改善箇所説明図

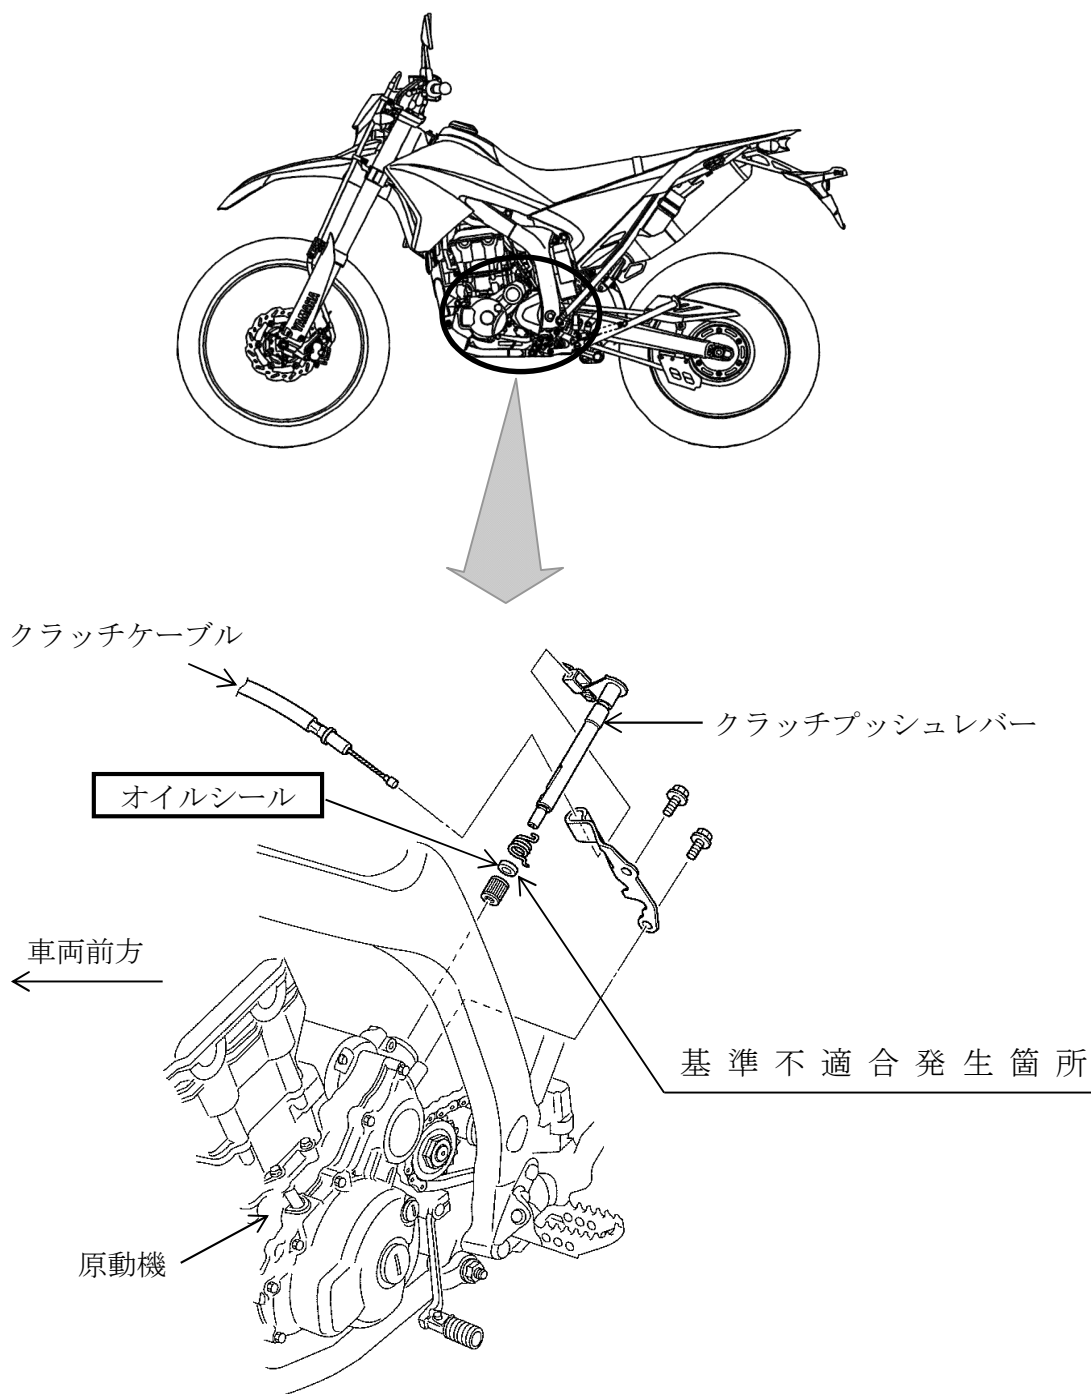
動力伝達装置において、クラッチプッシュレバーのオイルシールの製造が不適切なため、当該オイルシールに微細な亀裂が生じているものがある。そのため、そのまま使用を続けると、走行中にエンジン内の油圧で亀裂が進行してエンジンオイルが漏れ、最悪の場合、漏れたオイルが後輪タイヤに付着し、転倒するおそれがある。

改善の内容：全車両、クラッチプッシュレバーのオイルシールを良品と交換する。

識別：メインフレーム右側のフットレスト取付け部付近に白ペイントを塗布する。
